耐熱形配電盤等に関するQ & A

平成 26 年(2014 年) 3 月 3 日 発行

JEA 非常用配電盤等認定委員会 事務局

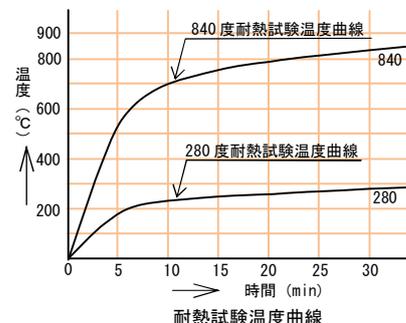
1 Q 型式認定の手引（以下「手引」という。）における、一種耐熱形配電盤等及び二種耐熱形配電盤等の性能区分（相違）をご教示下さい。

A 一種及び二種耐熱形配電盤等の区分は、配電盤及び分電盤の基準（消防庁告示第十号：昭和56年）に基づいて規定されており、要約すると次のようになります。

JIS A 1304（建築構造区分の耐火試験方法）より、

図のような耐熱試験温度曲線に基づき

一種配電盤等は840度耐熱試験温度曲線で30分間耐熱試験を

二種配電盤等は280度耐熱試験温度曲線で30分間耐熱試験を

行った結果

一種耐熱形配電盤等は盤内が280度以下であること

二種耐熱形配電盤等は盤内が105度以下であること

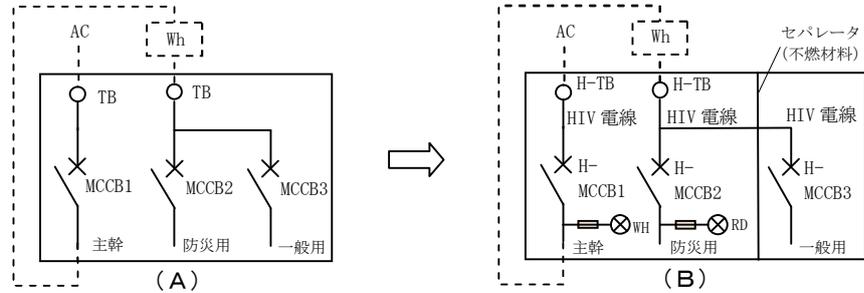
10 Q 耐熱形配電盤等のドアを両開きドアにしてもよいでしょうか。

A 結構です。手引の「認定基準」及び申請図書の「ドア部の各種構造」に基づき使用して下さい。
隙間に関する事項としては、次のようになります。

一種：ドア開閉部は熱気流一回返し以上の構造とし、その空間の1箇所は3.5mm以内

二種：ドア開閉部の隙間は、その空間の1箇所が3.5mm以内

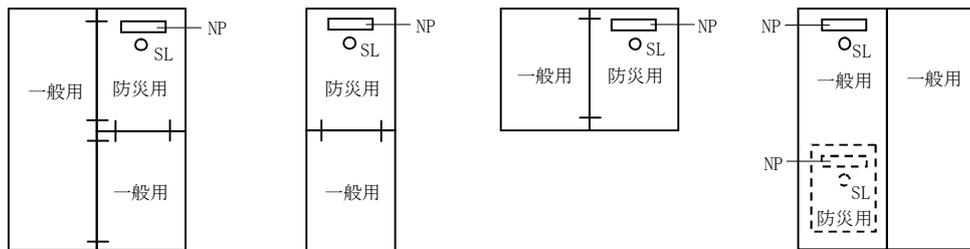
13 Q 図 (A) のような回路構成の二種耐熱形分電盤を認定品とする場合、MCCB 及び構造についてご教示下さい。

14 Q 防災用回路と一般用回路の盤を個別に製作しボルト連結した場合は、専用形・共用形の何れの区分になるのでしょうか。

A 二種耐熱形分電盤を認定品とするには (B) のように、防災用と一般用を不燃材料で区画し、MCCB、TB 及び電線は二種機器・HIV 電線を使用して下さい。
 なお、電力量計 (Wh) は、盤外の火災の影響のない場所に設置することが必要です。 (H912)

A 防災用の盤の内部を一般回路の電線が貫通しない場合で、連結孔を除き単独で使用可能な次のような盤 (非常用配電盤等) は専用形となります。

(注) 図中の非常用銘板 (NP) 確認表示灯 (SL) は、必ず設けなければなりません。 (H913)

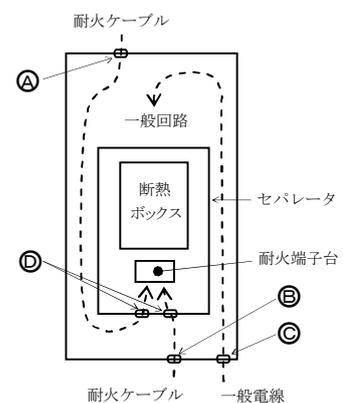
15 Q 耐火端子台をセパレータの中に設けた場合で、耐火ケーブルが一般回路側から入ってくる場合及び一般回路の電線が防災回路側から入ってくる場合、㉠㉡㉢㉣の個所は全て断熱充填物等で保護する必要がありますか。

A 最小㉡部のみ断熱充填物等でシールして下さい。

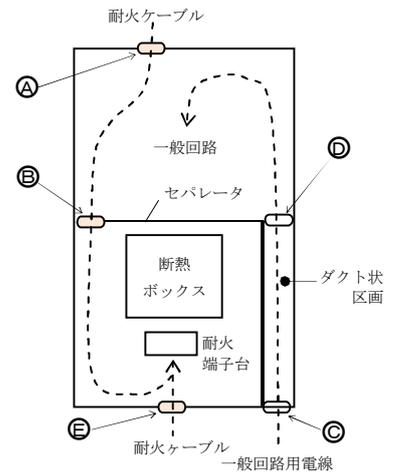
16 Q 非常用配電盤等（共用形）において、耐火ケーブルが一般回路側から入ってくる場合、

㊸㊹部は耐火充填物等で保護する必要がありますか。

また、一般回路用の電線が防災回路側より入ってくる場合

㊺㊻部は耐火充填物等で保護する必要がありますか。

A 各貫通部分は、次のように措置して下さい。

㊸部は耐火充填物等の保護の必要はない。

㊹部は耐火充填物等でシールする。

㊺から㊻部はダクト状の区画とすることにより、耐火充填物等の保護の必要はない。

㊼部から耐火ケーブルが入ってくる場合は、耐火充填物等でシールする。

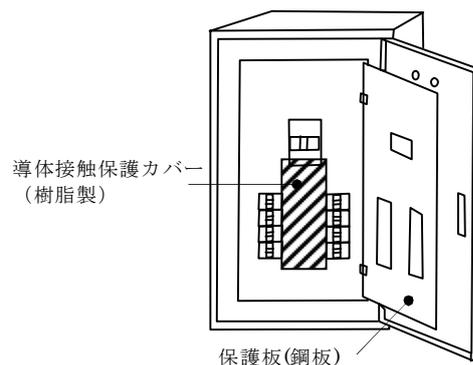
37 Q 二種耐熱形配電盤等のドア部に客先の指示により、扉用把手以外にマグネットキャッチを追加してほしいとの依頼があります。基本となるキャビネットの構造は、申請図通り変更することなく製作し、補助的にマグネットキャッチを取り付ける方法としたいと思っています。このような場合、認定盤として問題はないでしょうか。

A 取得時の把手部分を含めた構造を変えず、補助的にマグネットキャッチを使用するのは結構です。逆に言えば、マグネットキャッチ部分を撤去しても、そのまま認定盤として使用できる構造であればよいということです。

なお、マグネットキャッチは金属製又は内部温度に影響を与えないものを使用して下さい。 <1127>

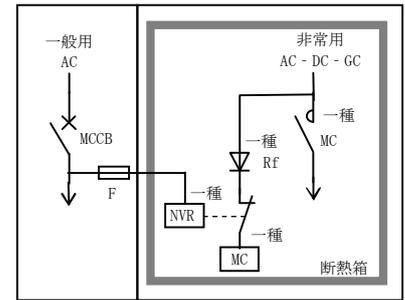
- 1 Q 図の回路で非常用の電磁接触器 (MC) は一般回路の無電圧継電器 (NVR) で動作させます。

非常用電源は、常時 AC で給電し、停電時には発電機電源 (GC) で供給しますが、発電機の電圧が確立するまではバッテリー電源 (DC) で給電させる主回路です。

MC のコイルは AC-DC 電源となるため、整流器 (Rf) を取り付けますが、この場合認定品として認められますか。

- A 耐熱形整流器 (登録機器) を用いることにより認定品となります。
 なお、非常用の MC は瞬時式を使用して下さい。

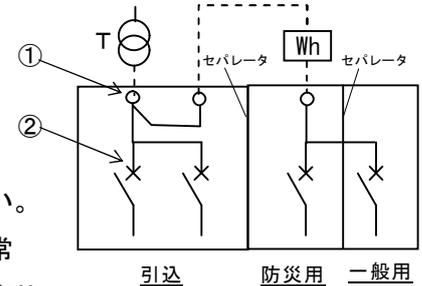
- 2 Q 図の二種耐熱形分電盤 (共用形) おいて、

- 1) ①は一般形の端子台でよいでしょうか。
- 2) ②は一般形の配線用遮断器 (MCCB) でよいでしょうか。

- A 1) ①を含め図中の3ヶの端子台全て二種耐熱形を使用して下さい。
 2) ②については、電源回路の開閉器若しくは遮断器によって非常電源回路が遮断されないものであれば一般形でよいですが、現実的

には火災等により MCCB 等の異常が一次側に波及することが十分に考えられます。よって
 ○引込及び一般用の MCCB は耐熱形を使用して下さい。(盤内は MCCB × 4 とも耐熱形となります。)
 ○電力量計は盤外の火災の影響のない場所に設置して下さい。
 ○MCCB × 4 の一次側の配線は全て HIV 電線を使用して下さい。

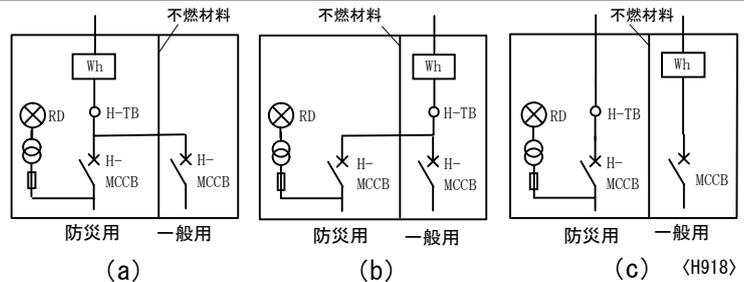
- 3 Q 次の回路は、認定品となりますか。

- A 電力量計 (Wh) には耐熱機器がないので (a) (b) は認定品となりません。
 (c) は認定品となります。

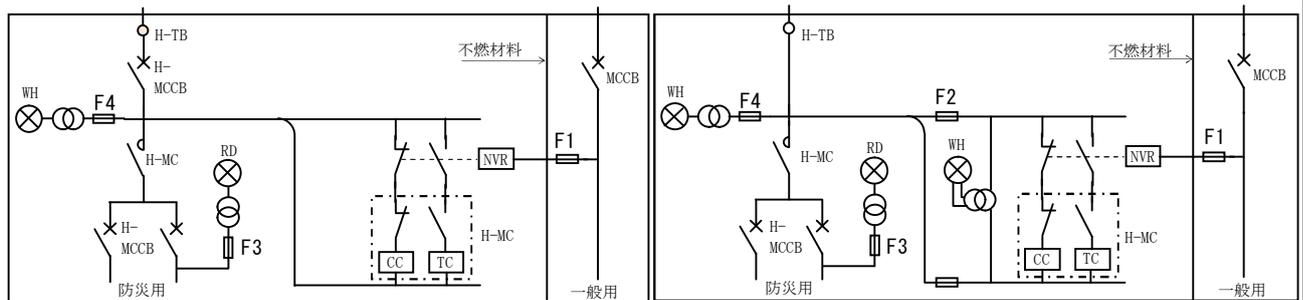
- 4 Q 一種及び二種耐熱形電磁接触器は、必ず瞬時励磁式が必要ですか。

- A 瞬時励磁式であることとしていますが、「投入信号が正確に届いていること」及び「電磁接触器が認定品であり、AC-DC-GC の何れの条件でも必ず再投入すること」の条件を満足すれば瞬時励磁式でなくても結構です。

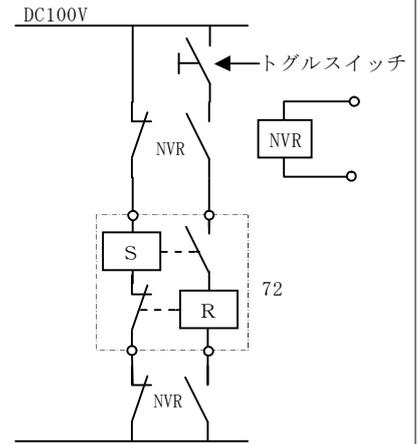
13 Q 二種耐熱形配電盤等について

1) 停電検出用電源のとり箇所は、主幹二次側よりも分岐配線用遮断器の二次側からとったほうが好ましいのでしょうか。

2) 停電検出用電源は、AC200V（1φ3WのR-T相）からとっていますが（中性線欠相時を考慮）、AC100V（1φ3WのR-0相）からとっても問題ないのでしょうか。

A 1) 停電の範囲を、どの範囲にするのかということで考えて下さい。

2) 貴社にて考慮し、決定していただいて結構です。

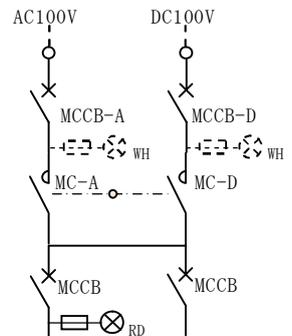
16 Q 図の回路において電磁接触器（MC）の一次側に配線用遮断器（MCCB）を設けたとき MC の一次側には確認表示灯は不要でしょうか。MCCB は常に投入状態と考えれば不要だと思っております。 ※MC は必ず 1 台投入 (ON) しています。

A MC の一次側には、確認表示灯は不要ですが、電源表示灯が必要です。
 今回の回路においては、MC が常に AC-DC 回路の何れかに閉路状態となっていることから、一次側 MCCB が常に投入状態であれば、電源表示灯は MC の二次側に設け、確認表示灯は分岐 MCCB の二次側に設ければよいことになります。

ただし、MCCB-A、MCCB-B いずれも常に投入状態であれば問題ありませんが、一方が投入状態でなくても、確認表示灯は点灯します。

従って、各電源回路の MCCB (-A、-D) の ON 状態を確認するためにも、各々の MCCB の二次側に破線で示す電源表示灯を設けて下さい。

結果として、分岐 MCCB の 2 次側に確認表示灯を設ければ、AC-DC 何れかの電源により、電源が負荷（消防用設備等）に送られていることが確認できますので、MC の二次側の表示灯はなくてもよいことになります。

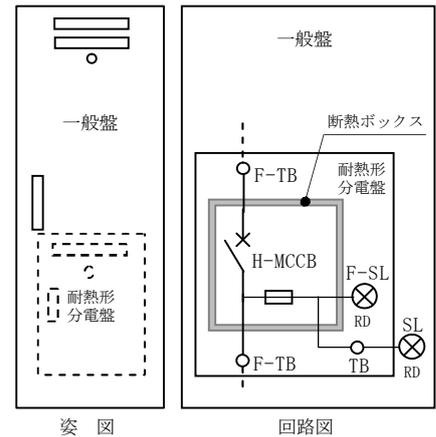
17 Q 図のように耐熱形分電盤を一般箱体に収納する際、一般箱体の確認表示灯（SL）への配線中継用端子台は耐火形でなく、一般用で問題ないでしょうか。

ヒューズで防災回路が保護されることから手引の「防災電源に影響を及ぼさない場合の制御用端子台」に当たると考えています。

A 基本的な考え方としては結構です。

ただし、図の中継端子台は断熱ボックスの外、一種に組み込まれています。一般電線でよい箇所に使用するのは基本的には一般用の端子台で問題ありませんが、一種耐熱形分電盤内の温度上昇の原因となる可能性があります。

従って、中継用端子台として、一種耐熱形端子台を断熱ボックス内に、或いは一般用端子台を一般盤内に設けて使用することを推奨します。

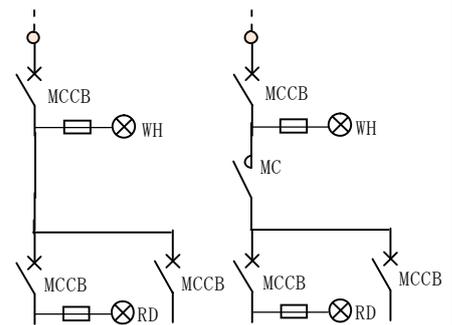
20 Q 手引の「認定基準：防災電源の回路構成」において、制御回路には両極に10A～15Aの消弧剤入りのヒューズ又は栓形ヒューズを設ける。その場合、ヒューズ 溶断確認のための監視処置として、表示灯を設ける等の処置を行う。」との記載がありますが、表示灯に対する処置を具体的にご教示下さい。

- 1) 表示灯の取付場所は扉面でしょうか。盤内でしょうか。
- 2) 表示灯の大きさ、形、色、仕様はあるのでしょうか。
- 3) 表示灯の接続箇所は、制御回路ヒューズの二次側で間違いありませんでしょうか。
- 4) 表示灯を設ける等の処置の中には、栓形ヒューズの溶断表示は含まれるでしょうか。

A 1) 制御回路の電源が生きているか否かを確認するためですので、ドア部を開けるまでもなく、外部表面に設けて下さい。

2) 一種の場合は、耐火形登録品の表示灯、二種の場合は、手引に規定されている表示灯を使用して下さい。なお、表示灯の色別は、確認表示灯：赤色、電源表示灯：白色として下さい。

3) ヒューズの状態を確認したいのですから、二次側となります。

4) 1)の趣旨より、栓形ヒューズも同様と考えて下さい。

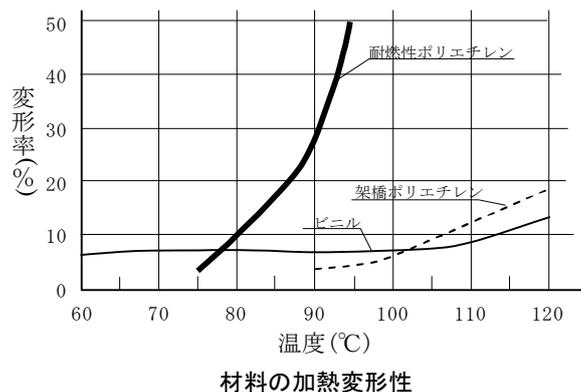
5 Q 二種耐熱形配電盤等では、主回路の絶縁電線として HIV 電線を使用していますが、これらの電線の許容電流値について、国土交通省の公共建築工事標準仕様書（電気設備工事編）では IV 電線よりサイズダウンした電流容量が記載されています。上記仕様書を適用する場合には、二種耐熱形配電盤等であっても HIV 電線等の電線サイズは IV 電線よりサイズダウンさせてもよいでしょうか。

A 手引において特に定めていない場合には、JIS C 8480（キャビネット形分電盤）によると規定されています。従って、絶縁電線の電流値は JIS C 8480 に基づき決定して下さい。

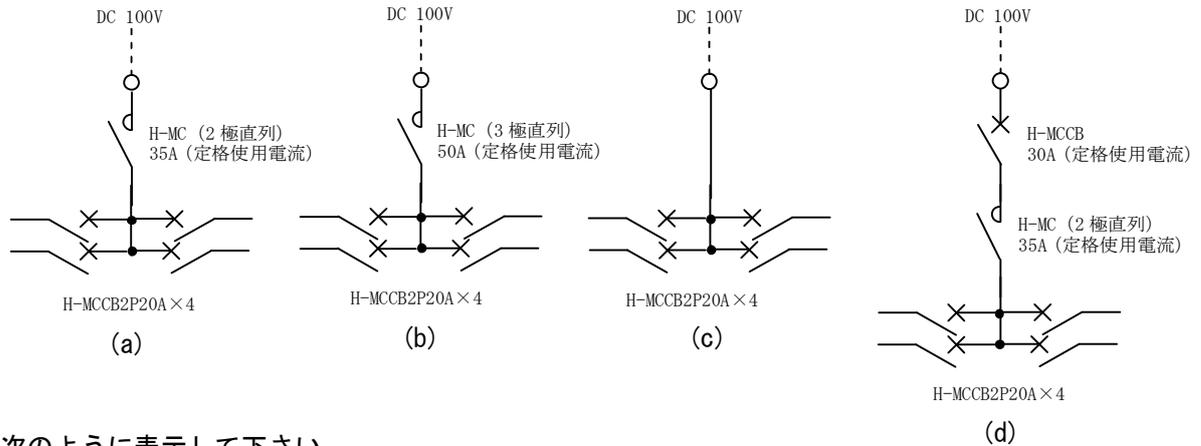
21 Q 一種耐熱形配電盤等に使用する断熱板は「JIS A 5430 繊維強化セメント板（15mm以上のもの）又は同等以上の性能を有する材料」と規定されていますが、同等以上であればスラグ石膏板でもよいでしょうか。また、厚さ基準はあるのでしょうか。

A 同等以上であれば結構ですが、使用する材料の資料を委員会に提出して戴き、承認を受けて頂きます。場合によっては耐熱試験をして戴くことがあります。
なお、厚さは15mm以上のものとして下さい。
